Sagsnr.
2018-0259102

Notat om henvendelser

Lokalplanforslaget har været i høring fra den 28. juni til den 24. september 2018. Forvaltningen har modtaget 15 henvendelser.

Forslag til ændringer; Tegning nr. 4 – Vejforhold, friarealer og stier

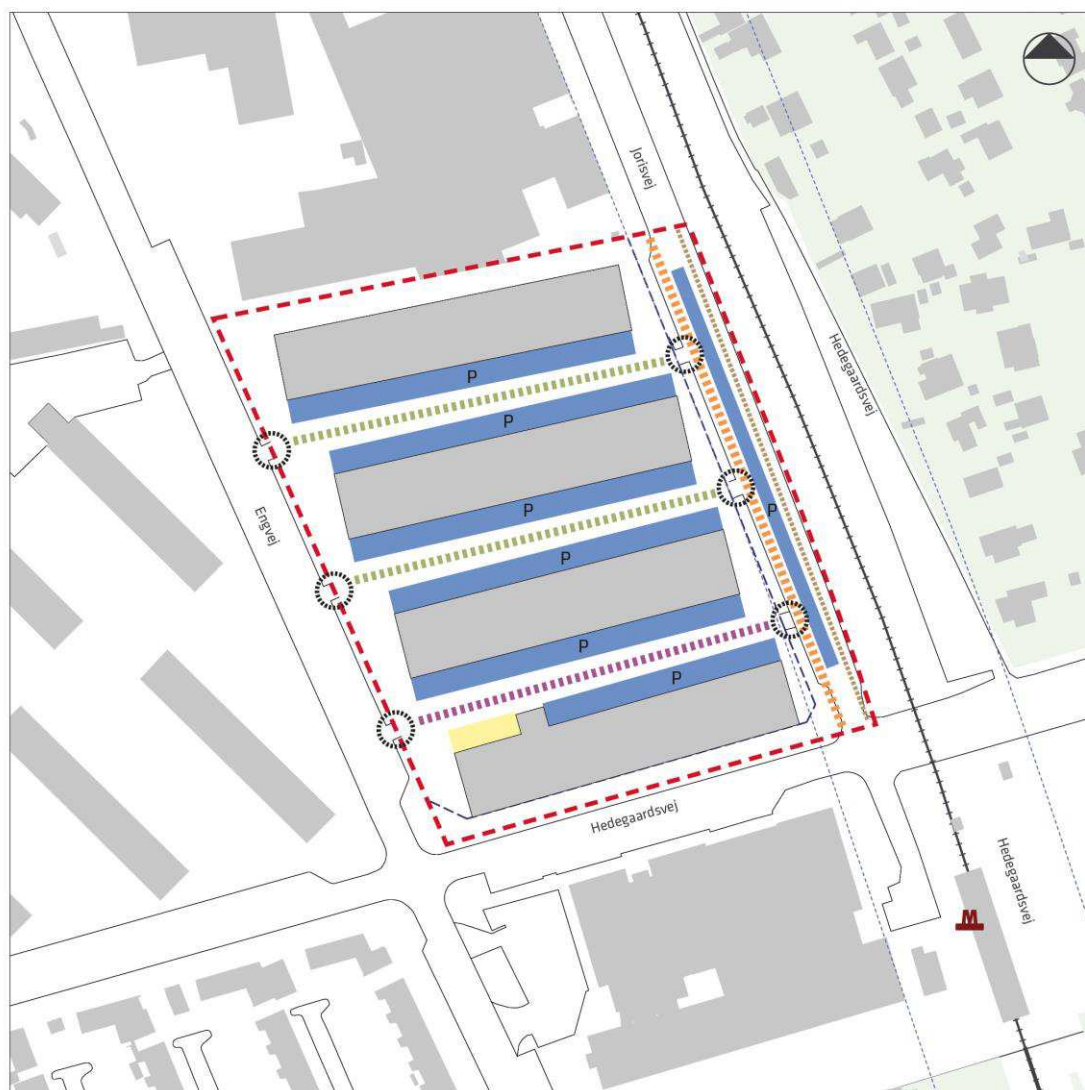
Metroselskabet gør opmærksom på, at sikkerhedsservitutten, der er pålagt ejendommene i lokalplanområdet, skal respekteres, og at ønsker om afvigelse fra overordnede krav skal indsendes som dispensationsansøgninger til Metroselskabet.

Selskabet anmoder om, at sikkerhedsservitutzone fremgår af lokalplanforslagets tegninger.

Sikringsservitutten foreslås vist på lokalplanens tegning nr. 4, se nedenstående forslag til ny tegning nr. 4.

Tegning nr. 5 – Byrum og kantzoner

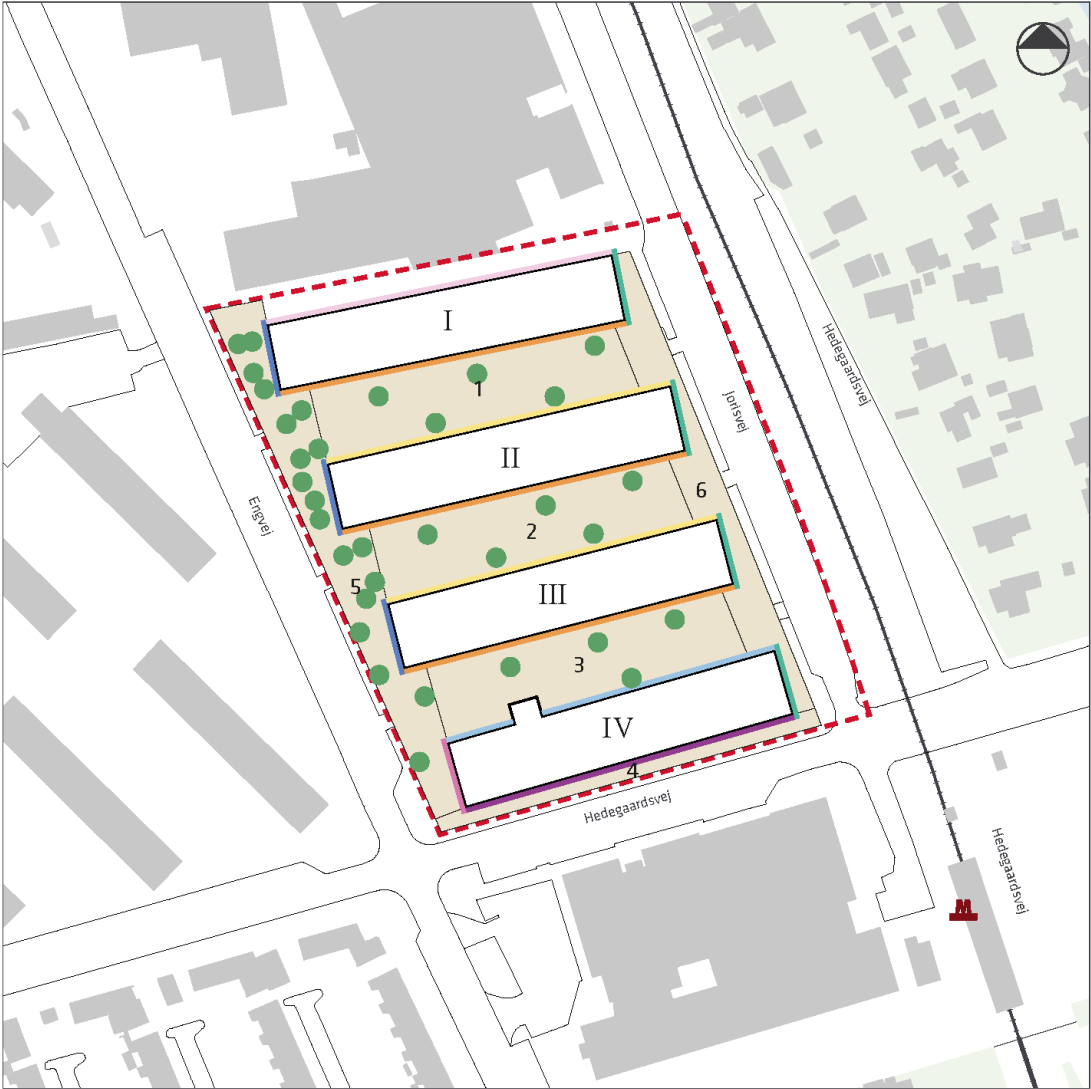
HOFOR gør opmærksom på en spildevandsledning med forløb i arealet mellem byggefelt I og lokalplanområdets nordlige grænse. For at sikre spildevandsledningen mod ødelæggelse fra fx byggearbejder eller træers rodnet samt for at muliggøre adgang og vedligehold af ledningen, er arealet belagt med en servitut, der påvirker byrum 5, byrum 6 og kantzone e.

HOFOR ser en konflikt mellem ledningsservitutten og følgende bestemmelser og lokalplantegninger: § 3. Anvendelse, § 5. Bebyggelsens omfang og placering, § 7. Ubebyggede arealer og § 8. Byrum, samt lokalplantegninger nr. 2b - Anvendelse 1. – 3. sal, nr. 3 – Byggefelter og nr. 5 – Byrum og kantzoner. På denne baggrund foreslår HOFOR ændringer i lokalplanforslaget vedrørende:

- placering af fællesanlæg til ophold og miljøstationer samt placering af serviceerhverv i den del af byggefelt V, der krager ud over servitutområdet,
- placering af byggeri og tilhørende konstruktioner (byggefelt V) og terrænregulering (ift. bygningshøjde),
- hegning med begrønnet støjskærm af institutionens arealer, herunder legepladsinventar, samt
- indretning af byrum 5 og kantzone e vedrørende plantning af træer samt placering af nedkørsel til cykelkæder i kantzone e.

På baggrund af indsigelsen og et møde mellem HOFOR, forvaltningen og bygherre den 27. september 2018, foreslås der ændringer til § 8. Byrum vedrørende træernes og cykelrampens placering, samt til lokalplantegning nr. 5 - Byrum og kantzoner.

Forvaltningen foreslår bestemmelsen og tegning nr. 5 – Byrum og kantzoner ændret i forbindelse med den af HOFOR påpegede ledningsservitut.

Der vil også fremover kunne plantes i servitutområdet under forudsætning af, at disse planter placeres i kumme.

Træer, der kræves plantet i forbindelse med anlæg af friarealerne, er vist på forslag til tegning nr. 5 sidst i dokumentet. Her er de 6 træer, der er fjernet fra kantzone e, og de 2 træer, der er fjernet fra den nordligste ende af byrum 5, indtegnet med en ny placering i byrum 5.
